Asunto: **Minuta de la reunión pre-oferta del concurso público FEPI-PGBS-CP-002-2023, contratación para la construcción de obras de protección en el río Chirripó-Matina, aguas abajo del puente del ferrocarril, a la altura de la comunidad de Luisa Oeste, cantón de Matina, provincia de Limón.**

Obras de protección en Zona E

Figura 3. Sección típica de obras de protección en Zona E.
Fuente: FEPI-CORBANA, 2022.

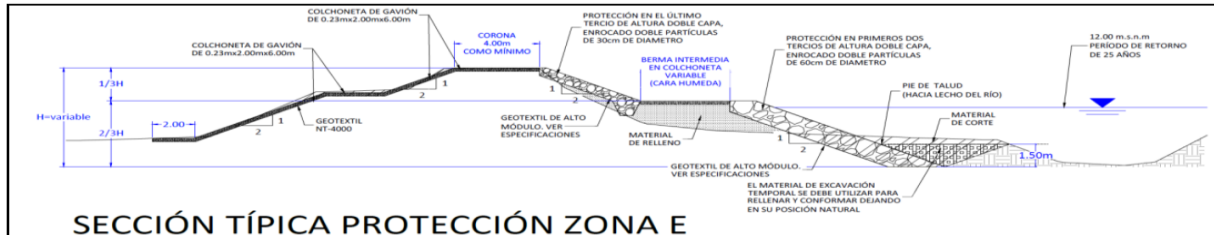
La Figura 3 muestra la sección típica a construir de la obra a realizar para este frente. En ésta se observa del lado húmedo un acorazado tipo enrocado con doble capa de partículas de 60 cm de diámetro en los primeros dos tercios de altura, y un enrocado con doble capa de partícula de 30 cm en el tercio final colocados con una pendiente del 2H:1V. También se aprecia una berma intermedia horizontal que separa ambos enrocados.

Continuando con la Figura 3, se aprecia que del lado seco del dique se va a recubrir los taludes, que deberán tener una pendiente del 2H:1V con colchoneta de gavión para evitar daños por escorrentía cuando el nivel del río Matina supere la cota de corona del dique.

Se señaló que, de manera esquemática, la sección muestra las cotas de nivel y las áreas transversales del material de corte y de relleno, pero que para mayor detalle se deben consultar los planos, pues éstos contienen las secciones específicas para varios estacionamientos a lo largo de todo el tramo de la obra.
